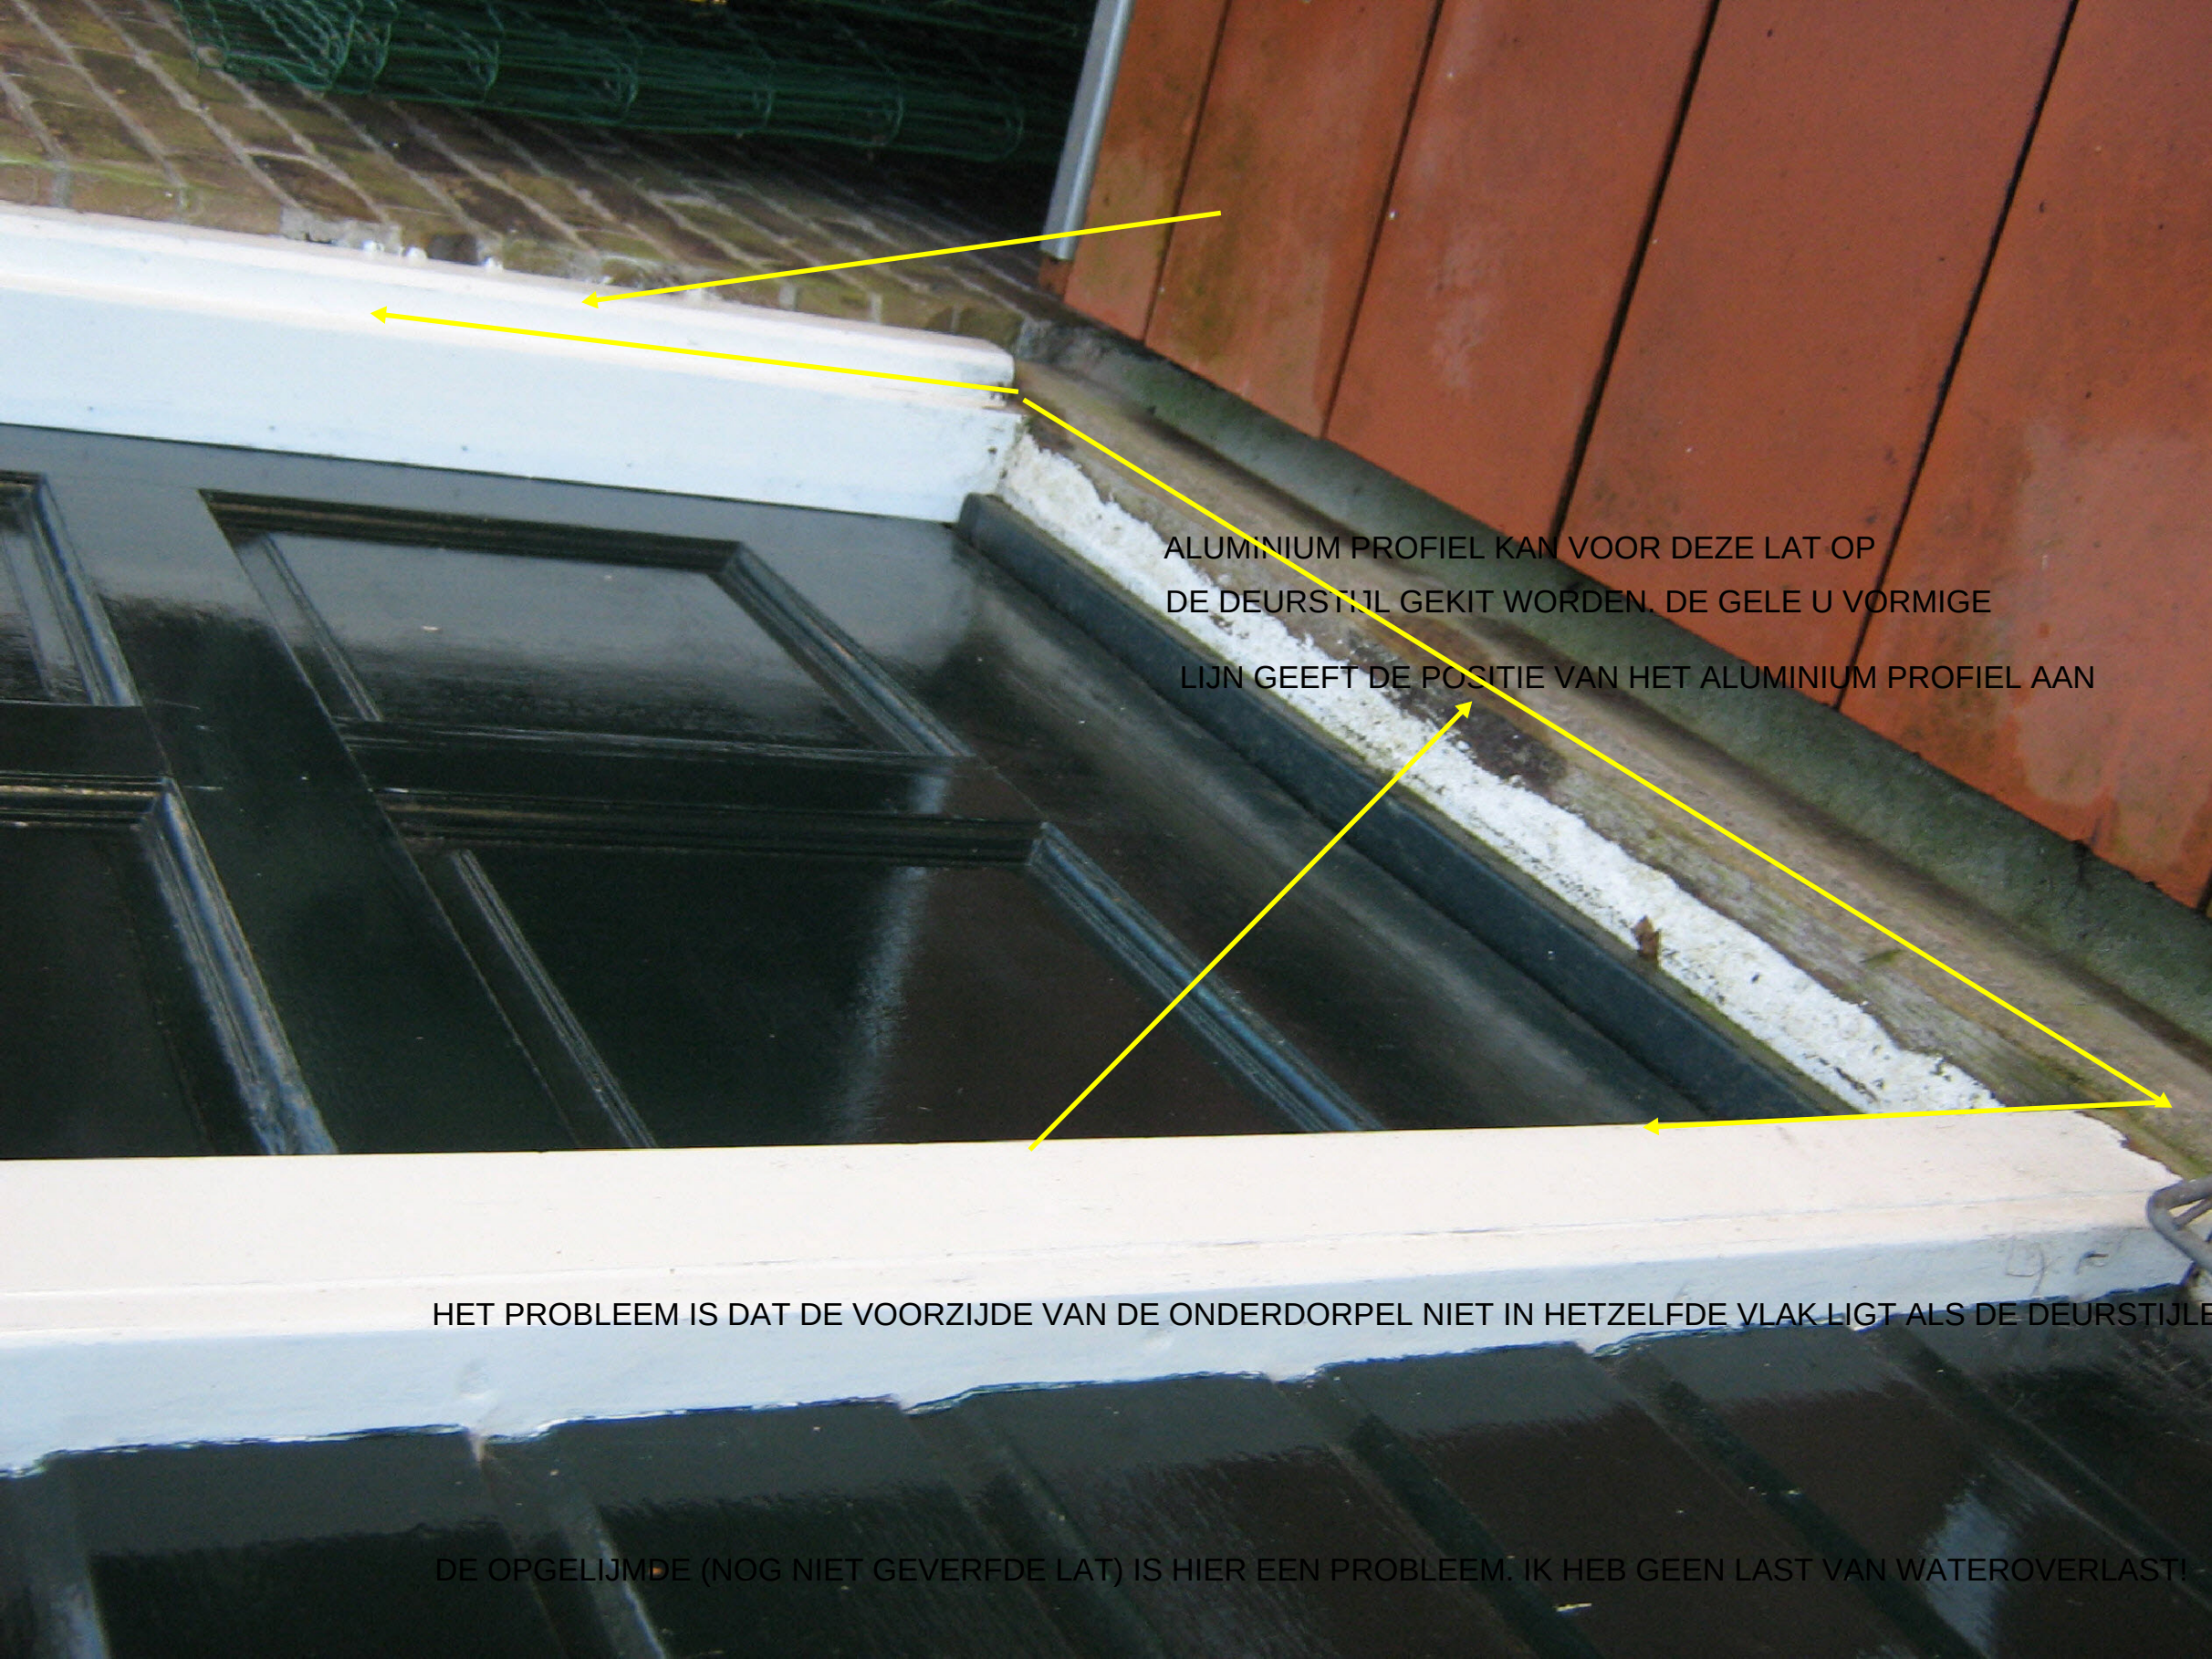
ALUMINIUM PROFIEL KAN VOOR DEZE LAT OP
DE DEURSTIJL GEKIT WORDEN. DE GELE U VORMIGE
LIJN GEEFT DE POSITIE VAN HET ALUMINIUM PROFIEL AAN

HET PROBLEEM IS DAT DE VOORZIJDEN VAN DE ONDERDORPEL NIET IN HETZELFDE VLAK LIGT ALS DE DEURSTIJLEN

DE OPGELIJMDE (NOG NIET GEVERFDE LAT) IS HIER EEN PROBLEEM. IK HEB GEEN LAST VAN WATEROVERLAST!
